**Avis de la Mission Régionale d'Autorité environnementale
Nouvelle-Aquitaine
sur le projet de parc photovoltaïque au sol avec co-activité
agricole au lieu-dit Dubet à Clérac (17)**

n°MRAe 2025APNA132

Localisation du projet : Commune de Clérac (17)
Maître d'ouvrage : Société WPD SOLAR France
Avis émis à la demande de l'Autorité décisionnaire : Préfet de la Charente-Maritime
En date du : 4 juin 2025
Dans le cadre de la procédure d'autorisation : permis de construire
L'Agence régionale de santé et le Préfet de département au titre de ses attributions dans le domaine de l'environnement ayant été consultés.

Plan de masse du projet – extrait étude d'impact page 59

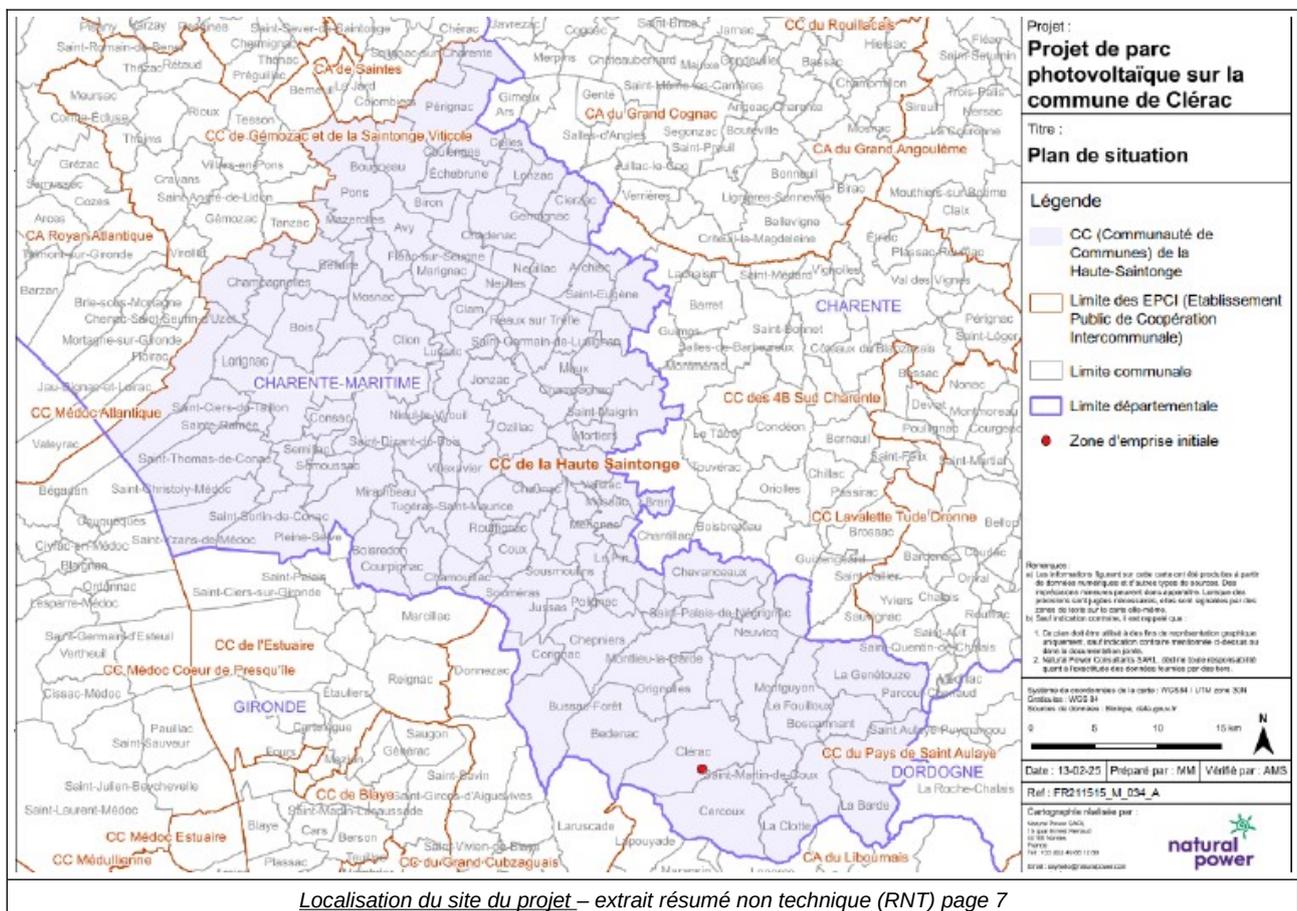
L'hypothèse de raccordement électrique consisterait à se raccorder en piquage sur une ligne HTA existante, raccordée au poste source de Patras et située à environ 1,5 km du parc photovoltaïque (voir tracé page 144 de l'étude d'impact). **La MRAe recommande d'identifier les enjeux environnementaux liés aux opérations de raccordement et de démontrer la maîtrise de leurs impacts environnementaux. En lien avec le gestionnaire de réseau, il est attendu que l'étude d'impact du projet de production d'énergie précise les solutions de raccordement possibles au réseau et identifie les enjeux environnementaux (site Natura 2000, traversée de cours d'eau, zones humides), afin de retenir le tracé du raccordement de moindre impact.**

5 Il est à noter que les 50 mètres de débroussaillage doivent normalement débiter à partir de la clôture périmétrale du projet, et non des panneaux. Or les plans de masse de l'étude d'impact semblent faire partir ces 50 mètres des panneaux, et donc sous-estimer la surface soumise à OLD en dehors du parc clôturé.
